SERVICE INFO – FAG 0034

Modifisering av hjullagermodul

Nödvändiga tilläggskomponenter

Bild 1: Hos axlar med axel-ID S63U måste också bromsskiva, hjulinfästning, hjulbultar och fästskruvar bytas ut, förutom hjullagermodulen

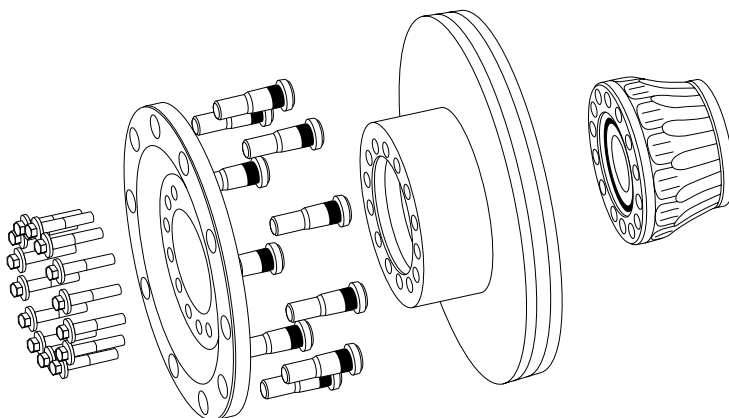
Om hjullager från Timken ännu monteras inom ramen för reparationsarbetena, måste ytterligare komponenter bytas hos axlar med axel-ID S63U, S75U och T75U.

Hjulaxel-ID	Nödvändiga komponenter	Best. nr. Alexander Dennis	Antal
S63U	Hjulinfästning	658468-3	1 x
	Hjulbultar	650723-2	10 x
	Bromsskivan	658468-4	1 x
	Fästskruvar	658468-5	14 x
S75U	Hjulinfästning	661391-2	1 x
	Fästskruvar	661391-3	14 x
T75U	Hjulinfästning	661391-2	1 x
	Fästskruvar	661391-3	14 x
NDS 80	Inga	-	-

Åtdragningsmoment för fästskruvar: 236 – 260 Nm
